敦賀発電所2号炉
ボーリング柱状図の記事欄に係るご指摘への回答
補足説明資料1

平成30年調査会社報告書のうち
申請書に反映した10孔のボーリング柱状図記事欄の比較

令和2年10月30日
日本原子力発電株式会社

■本資料は、平成30年に受領した調査会社報告書(委託期間:平成24年～30年)に含まれていて、平成27年11月の申請書の柱状図に反映した10孔について、柱状図記事欄の記載内容について比較を行ったものである。

報告書作成用柱状図
(H26年9月)

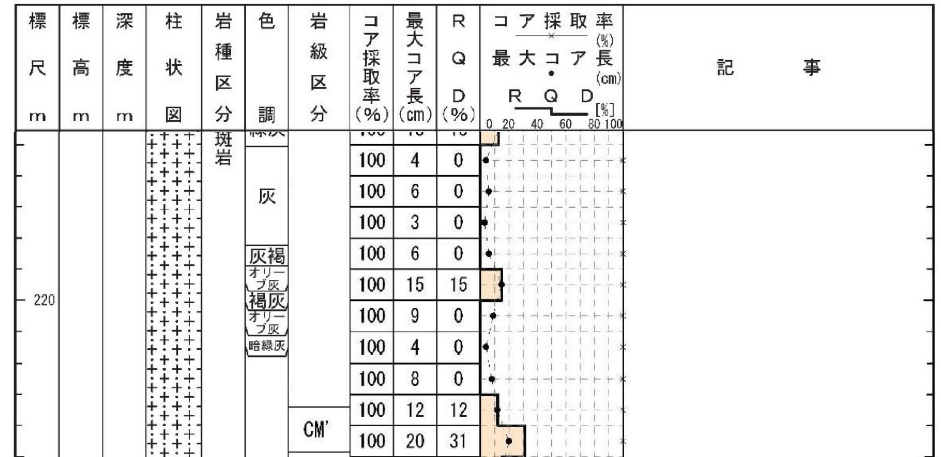
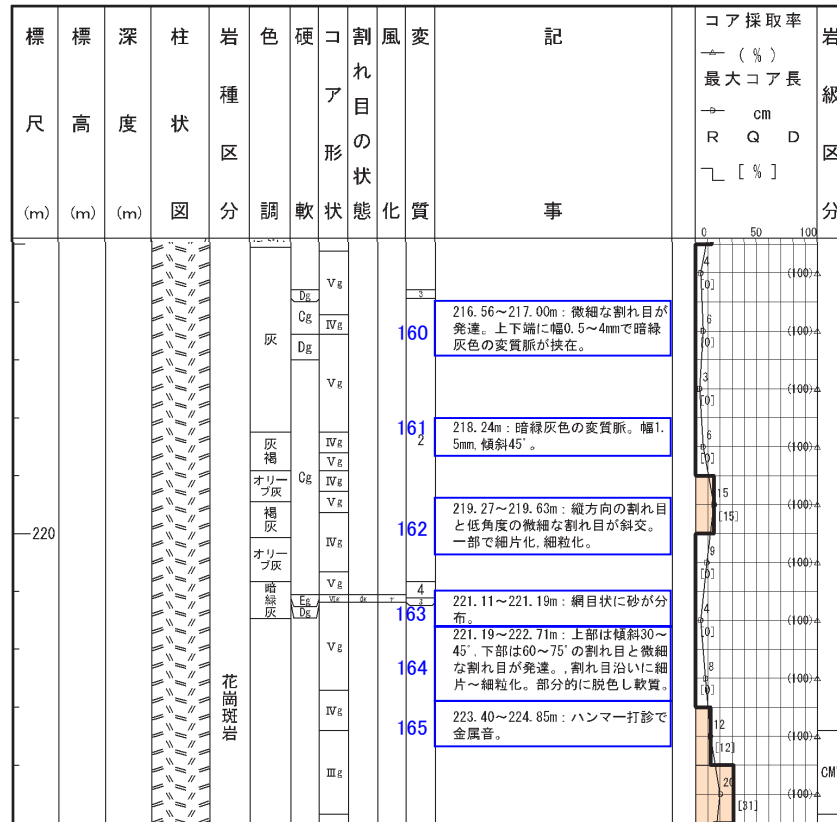
記事	報告書作成用柱状図(H26年9月)⇒申請書用柱状図
160	<ul style="list-style-type: none"> 割れ目の発達については、RQD、最大コア長、岩級区分で示しているため削除。 変質脈については、補足的なものであるため削除。
161	<ul style="list-style-type: none"> 変質脈については、補足的なものであるため削除。
162	<ul style="list-style-type: none"> 割れ目の発達については、RQD、最大コア長、岩級区分で示しているため削除。 一部で細片化、細粒化するが、周囲の岩盤に劣化が認められないことから削除。
163	<ul style="list-style-type: none"> 砂を挟在するが、連続性に乏しいことから削除。
164	<ul style="list-style-type: none"> 割れ目の発達については、RQD、最大コア長、岩級区分で示しているため削除。 一部で細片~細粒化を伴い軟質化しているが、挟在物の連続性に乏しく、周囲の岩盤に劣化が認められないことから削除。
165	<ul style="list-style-type: none"> 硬軟については、岩級区分で示しているため削除。

報告書作成用柱状図
(H26年9月)

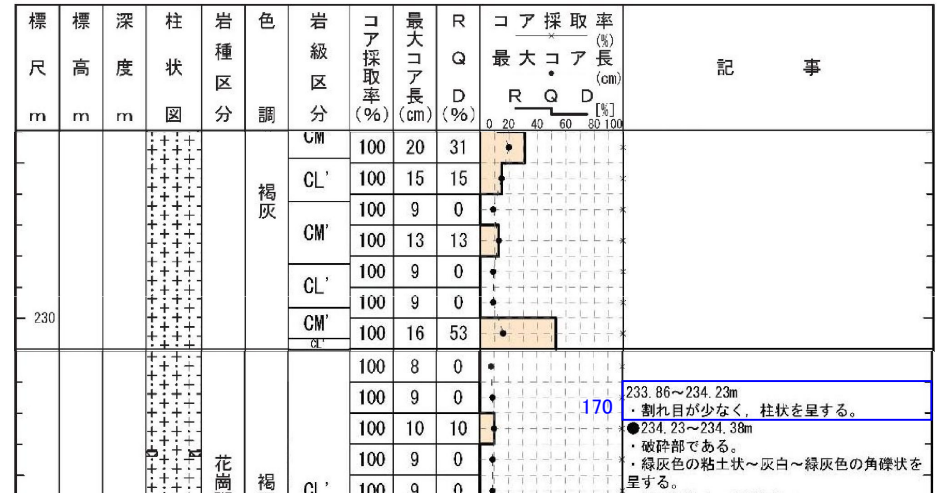
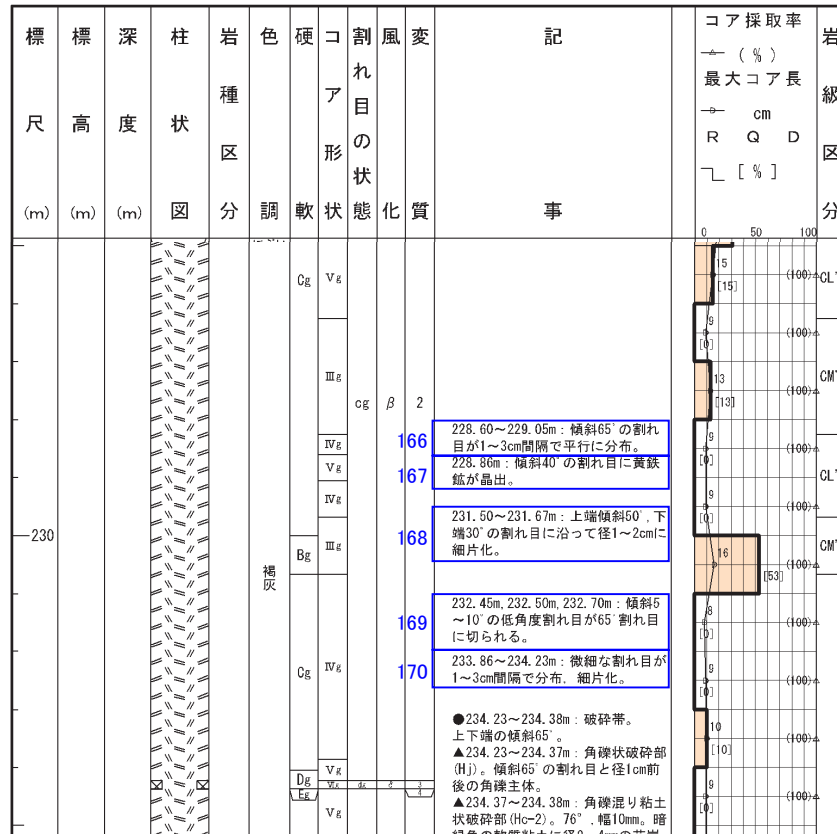
記事	報告書作成用柱状図(H26年9月)⇒申請書用柱状図
166	・割れ目の発達については、RQD、最大コア長、岩級区分で示しているため削除。
167	・鉱物の晶出については、補足的なものであるため削除。
168	・細片化しているが、掘削時の機械割れと判断し削除。
169	・低角度割れ目を切る65°の割れ目が見られるが、低角度割れ目の変位がないため削除。
170	・割れ目の発達については、“コア形状”欄に基づき記載。 ・「割れ目が少なく、柱状」は、「割れ目が多く、角礫状」の誤り。 ^{※1}

報告書作成用柱状図
(H26年9月)

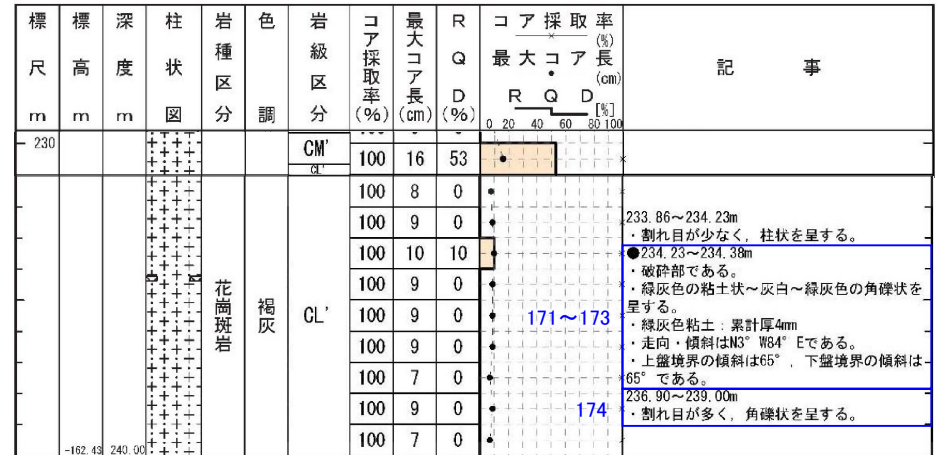
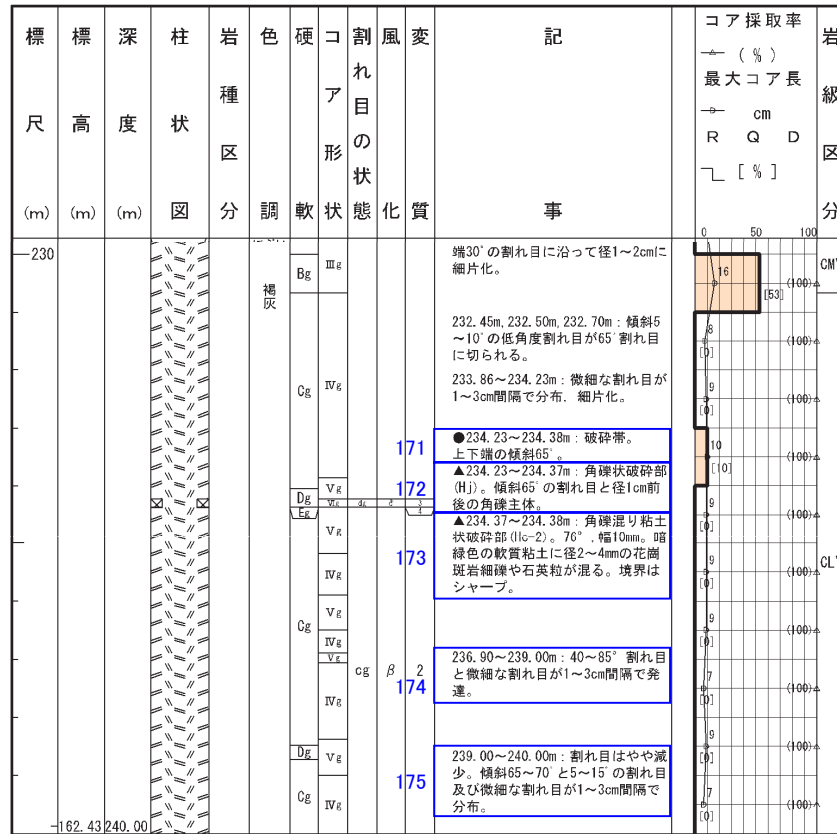
記事	報告書作成用柱状図(H26年9月)⇒申請書用柱状図
171~173	<ul style="list-style-type: none"> ・色調、粒度、累計幅について、申請前までに別途行っていた、地盤安定解析用の物性値設定を目的とした破碎部の再観察の結果に基づき記載。 ・ポアホールテレビの解析結果による最新活動面の走向・傾斜を記載。 ・破碎部の見かけの傾斜については補足的なものであるため、端部で取得したものを除き削除。 ・径1cm前後の角礫主体、花崗斑岩細礫や石英粒が混じる、境界はシャープとの記載については、補足的なものであるため削除。
174	<ul style="list-style-type: none"> ・割れ目の発達程度については、“コア形状”欄に基づき角礫状と記載。
175	<ul style="list-style-type: none"> ・割れ目の発達程度については、RQD、最大コア長、岩級区分で示しているため削除。

報告書作成用柱状図
(H26年10月)

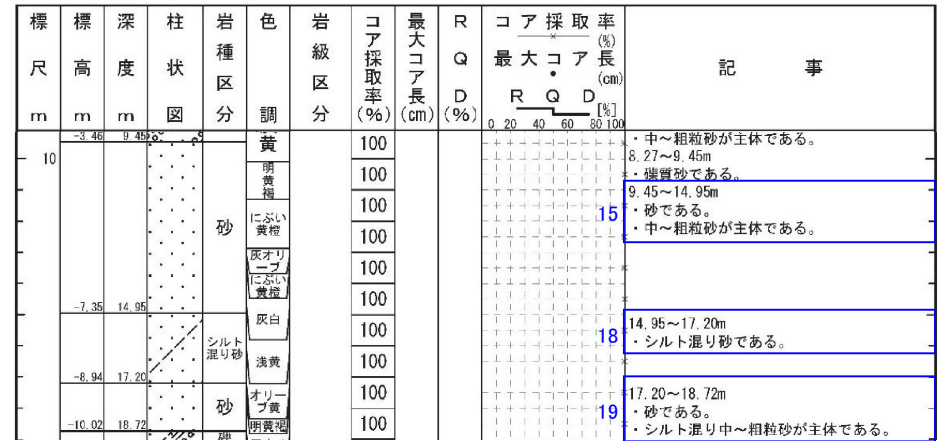
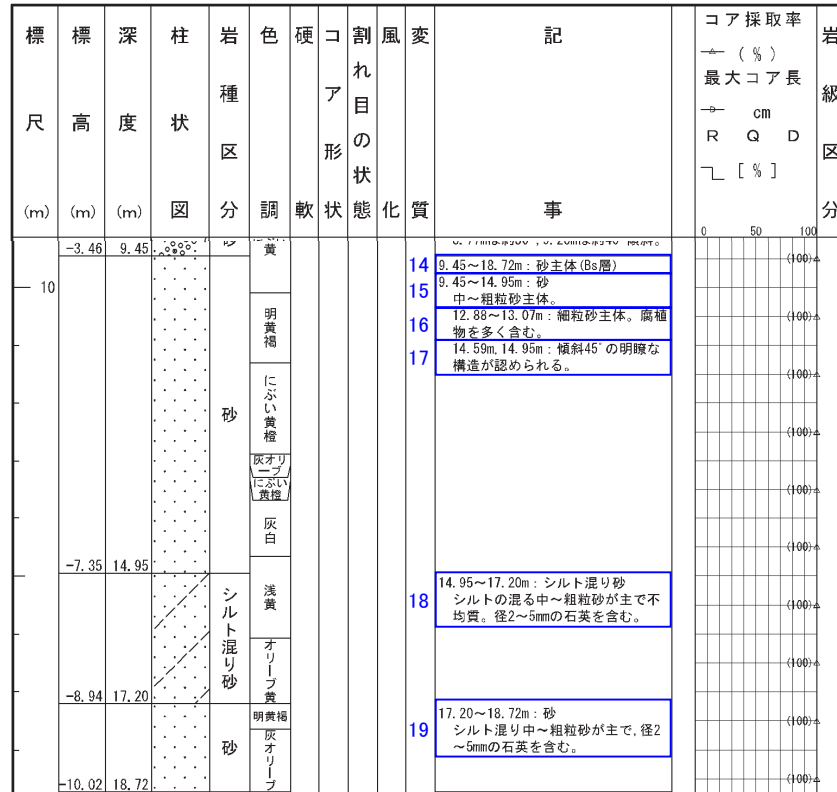
記事	報告書作成用柱状図(H26年10月)⇒申請書用柱状図
14	・区間毎の性状を個別に記載しているため、砂主体とのまとめ書きについては削除。
15~17	・堆積物の記載は、埋土、砂礫等の性状を示すこととし、“岩種区分”欄に対応した層相名を記載。 ・上位層との境界付近では、粒度の違いが見かけ上顕著ではないため、上位層と区別できる特徴として、中~粗粒砂主体であることを記載。
18	・堆積物の記載は、埋土、砂礫等の性状を示すこととし、“岩種区分”欄に対応した層相名を記載。
19	・堆積物の記載は、埋土、砂礫等の性状を示すこととし、“岩種区分”欄に対応した層相名を記載。 ・上位層に比べ顕著ではないが、若干のシルトを含むことから、シルト混りと記載し、補足的に砂の粒度として、中~粗粒砂も記載。

報告書作成用柱状図
(H26年10月)

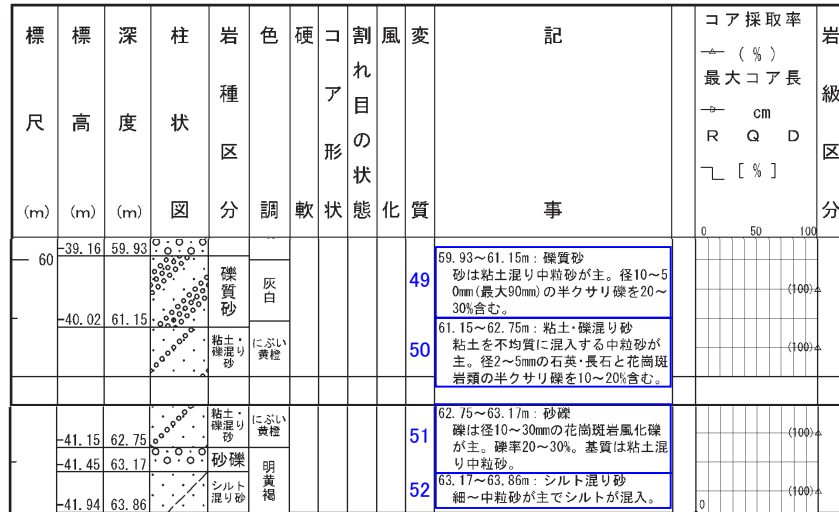
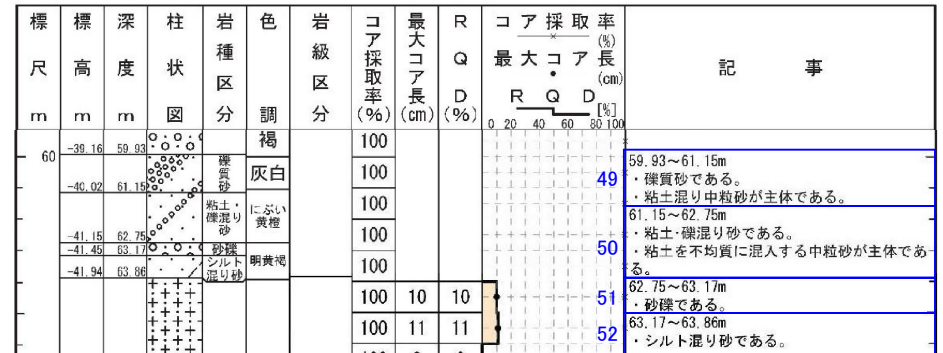
記事	報告書作成用柱状図(H26年10月)⇒申請書用柱状図
49	<ul style="list-style-type: none"> ・堆積物の記載は、埋土、砂礫等の性状を示すこととし、“岩種区分”欄に対応した層相名を記載。 ・下位層との境界付近では、粒度の違いが見かけ上顕著ではないため、下位層と区別できる特徴として、粘土混り中粒砂主体であることを記載。
50	<ul style="list-style-type: none"> ・堆積物の記載は、埋土、砂礫等の性状を示すこととし、“岩種区分”欄に対応した層相名を記載。 ・上位層との境界付近では、粒度の違いが見かけ上顕著ではないため、上位層と区別できる特徴として、粘土を不均質に混入する中粒砂主体であることを記載。
51	<ul style="list-style-type: none"> ・堆積物の記載は、埋土、砂礫等の性状を示すこととし、“岩種区分”欄に対応した層相名を記載。
52	<ul style="list-style-type: none"> ・堆積物の記載は、埋土、砂礫等の性状を示すこととし、“岩種区分”欄に対応した層相名を記載。

報告書作成用柱状図
(H26年10月)

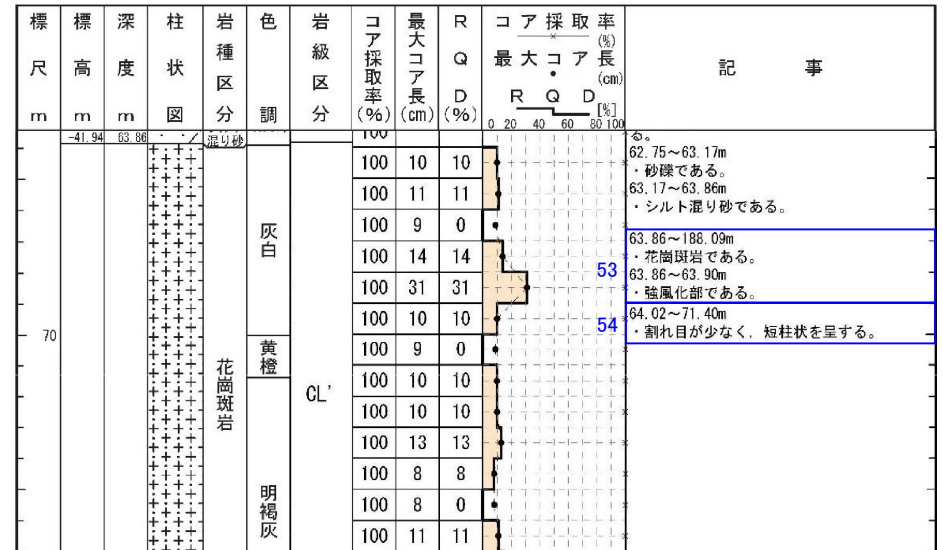
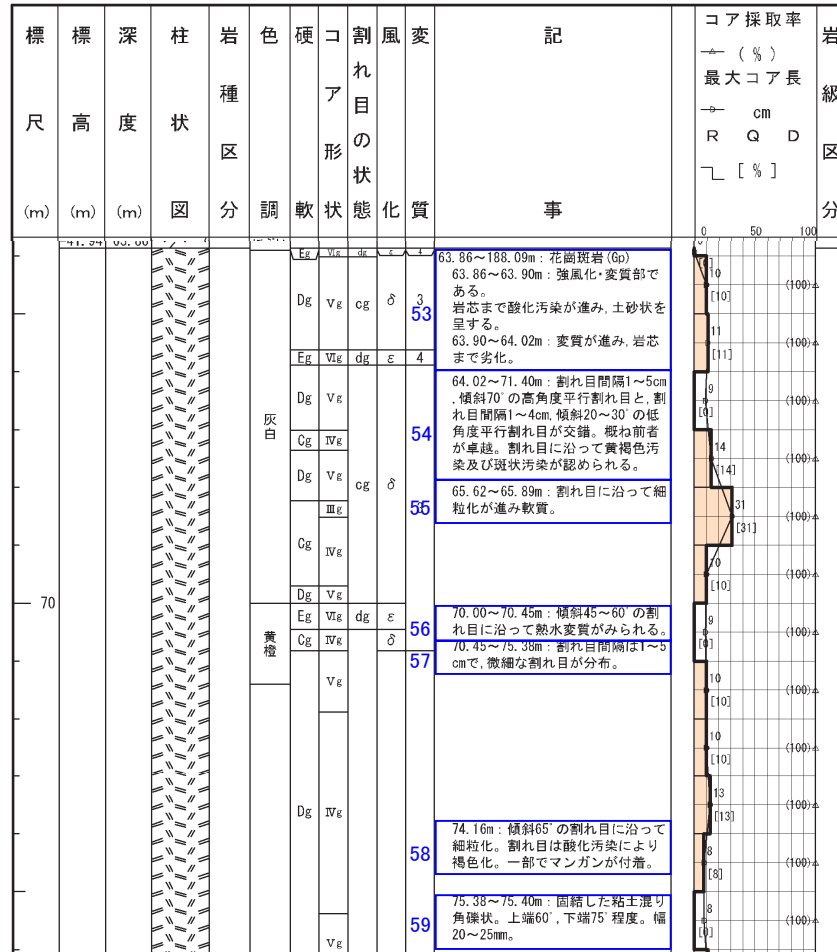
記事	報告書作成用柱状図(H26年10月)⇒申請書用柱状図
53	・風化を伴う岩盤の劣化については、岩級区分で示しているため、詳細については削除(酸化汚染、土砂状)。 ・63.90~64.02mの変質の程度については、周囲と明瞭な差が認められないため削除。
54	・割れ目の発達については、“コア形状”欄に基づき短柱状と記載。 ・割れ目沿いの汚染の記載については、補足的なものであるため削除。
55	・割れ目沿いに細粒化し軟質となるが、掘削時の機械割れと判断し削除。
56	・割れ目沿いに変質し劣化するが、前後の岩質に差はないこと、割れ目は連続性や直線性に乏しく、系統的な配列等も認められないことから削除。
57	・割れ目の発達については、RQD、最大コア長、岩級区分で示しているため削除。
58	・細粒化しているが、掘削時の機械割れと判断し削除。
59	・粘土混じり角礫状を呈するが、挟在物の連続性に乏しく、周囲の岩盤に劣化が認められないことから削除。

報告書作成用柱状図
(H26年10月)

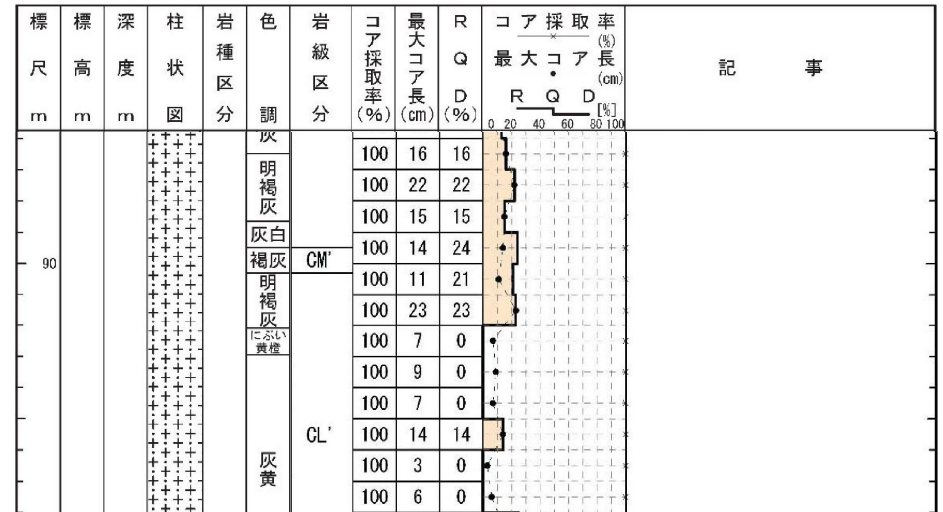
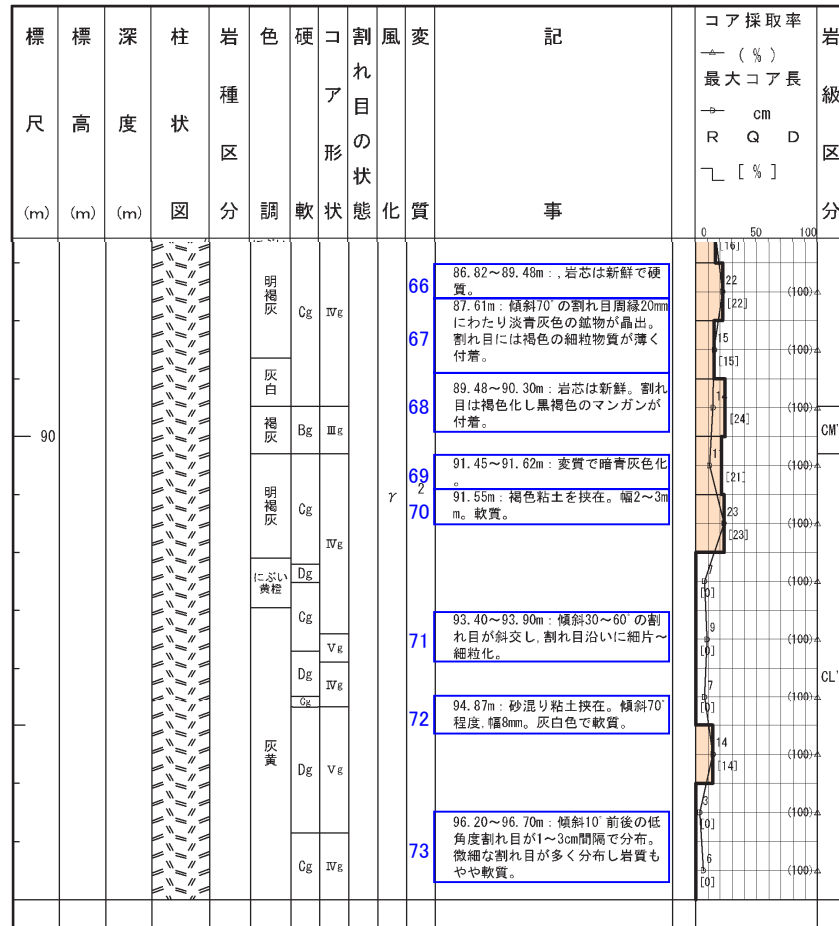
記事	報告書作成用柱状図(H26年10月)⇒申請書用柱状図
66	・硬軟については、岩級区分で示しているため削除。
67	・割れ目沿いの鉱物の晶出については、補足的なものであるため削除。
68	・割れ目沿いの変色、マンガンについては、補足的なものであるため削除。
69	・変色については、補足的なものであるため削除。
70	・粘土を挟在するが、幅狭く、周囲の岩盤に劣化が認められないことから削除。
71	・割れ目の発達程度については、RQD, 最大コア長, 岩級区分で示しているため削除。
72	・粘土を挟在するが、直線性や連続性に乏しいことから削除。
73	・割れ目の発達程度については、RQD, 最大コア長, 岩級区分で示しているため削除。

報告書作成用柱状図
(H26年10月)

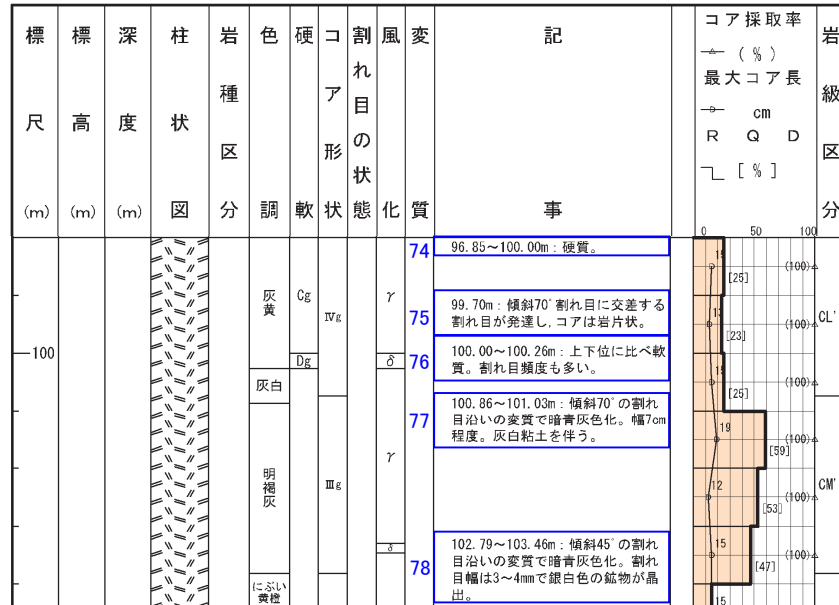
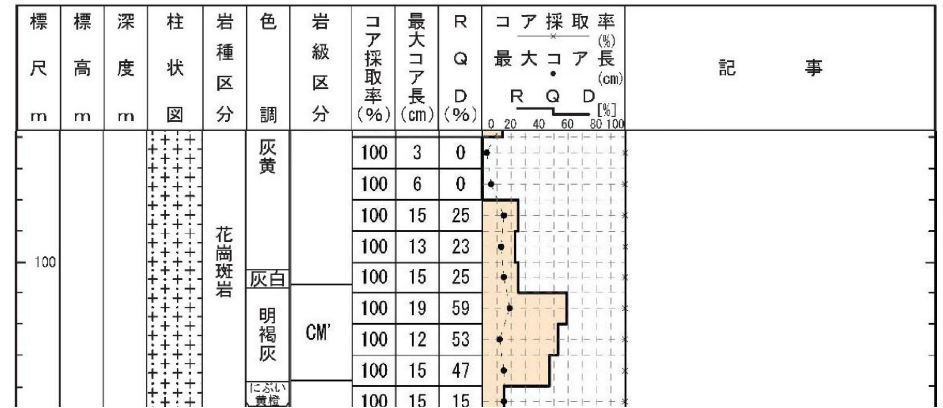
記事	報告書作成用柱状図(H26年10月)⇒申請書用柱状図
74	・硬軟については、岩級区分で示しているため削除。
75	・割れ目の発達の程度については、RQD, 最大コア長, 岩級区分で示しているため削除。
76	・硬軟や割れ目の発達の程度については、RQD, 最大コア長, 岩級区分で示しているため削除。
77	・粘土を挟在するが、連続性に乏しいことから削除。
78	・割れ目沿いの変色や鉱物の晶出については、補足的なものであるため削除。

報告書作成用柱状図
(H26年10月)

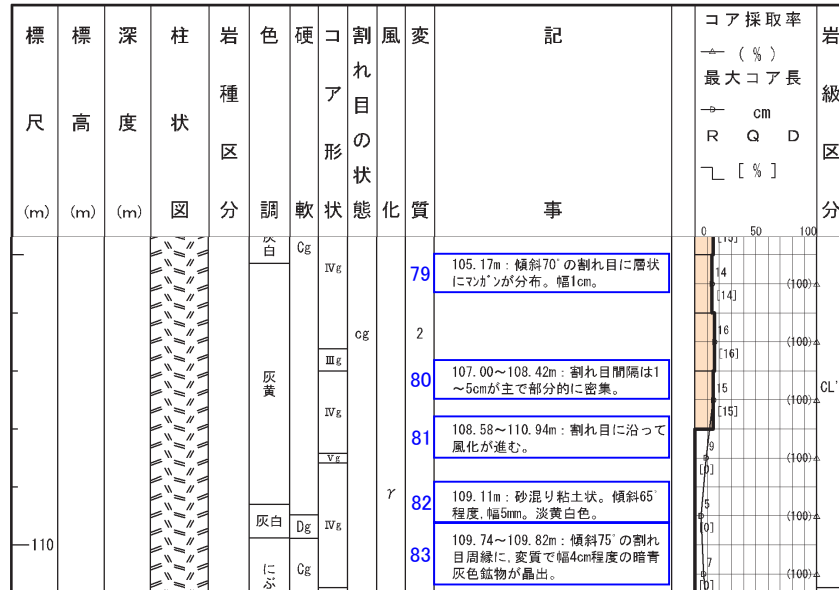
記事	報告書作成用柱状図(H26年10月)⇒申請書用柱状図
79	・割れ目沿いのマンガンについては、補足的なものであるため削除。
80	・割れ目の発達程度については、RQD、最大コア長、岩級区分で示しているため削除。
81	・風化を伴う岩盤の劣化については、岩級区分で示しているため削除。
82	・砂混り粘土状を呈するが、粘土の直線性や連続性に乏しいことから削除。
83	・割れ目沿いの変色や鉱物の晶出については、補足的なものであるため削除。

報告書作成用柱状図
(H26年10月)

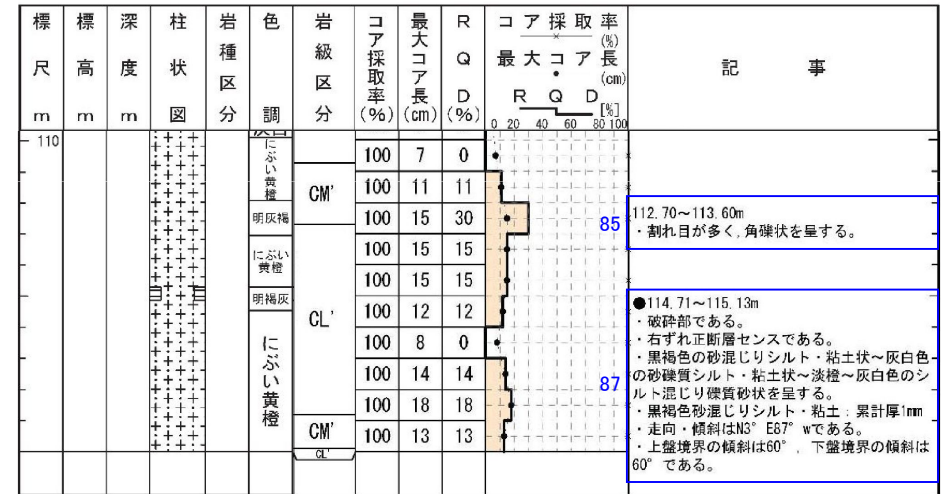
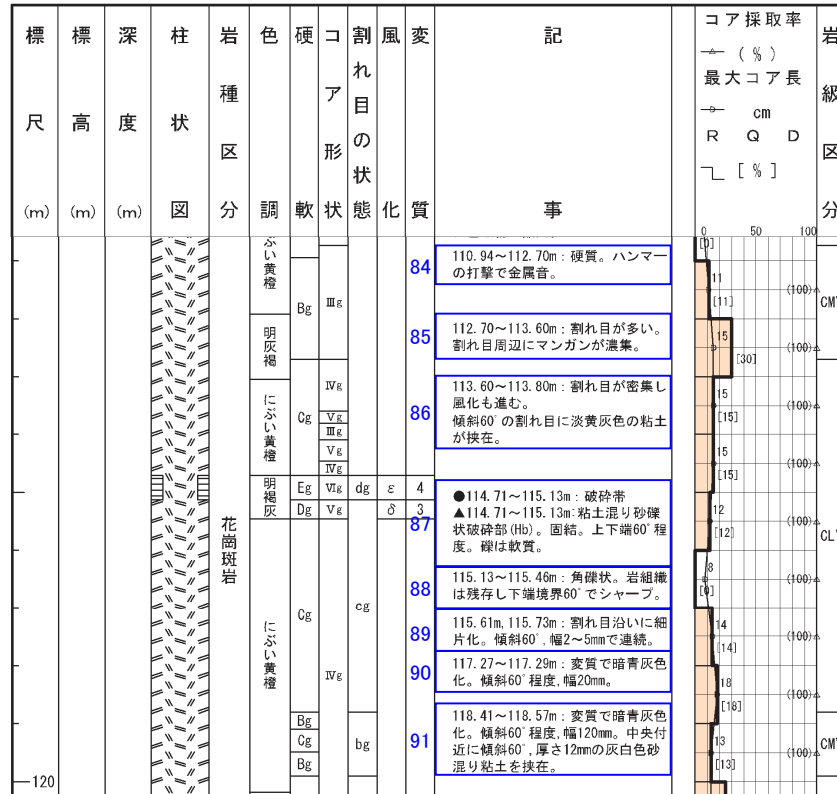
記事	報告書作成用柱状図(H26年10月)⇒申請書用柱状図
84	・硬軟については、岩級区分で示しているため削除。
85	・“コア形状”欄に基づき角礫状と記載。 ・マンガンについては、補足的なものであるため削除。
86	・割れ目の発達程度については、RQD, 最大コア長, 岩級区分で示しているため削除。 ・粘土を挟在するが、直線性や連続性に乏しいことから削除。
87	・薄片観察の結果で得られた最新活動面の変位センスを記載。 ・色調, 粒度, 累計幅について、申請前までに別途行っていた。地盤安定解析用の物性値設定を目的とした破碎部の再観察の結果に基づき記載。 ・ポアホールテレビの解析結果による最新活動面の走向・傾斜を記載。 ・硬軟については、申請書では記載しないこととしているため削除。 ・砂礫状部の礫の硬軟の記載は補足的なものであるため、礫は軟質との記載については削除。
88	・割れ目の発達程度については、RQD, 最大コア長, 岩級区分で示しているため削除。
89	・割れ目沿いに細片化しているが、挟在物の連続性に乏しく、周囲の岩盤に劣化が認められないことから削除。
90	・割れ目沿いの変色については、補足的なものであるため削除。
91	・粘土を挟在するが、直線性や連続性に乏しいことから削除。
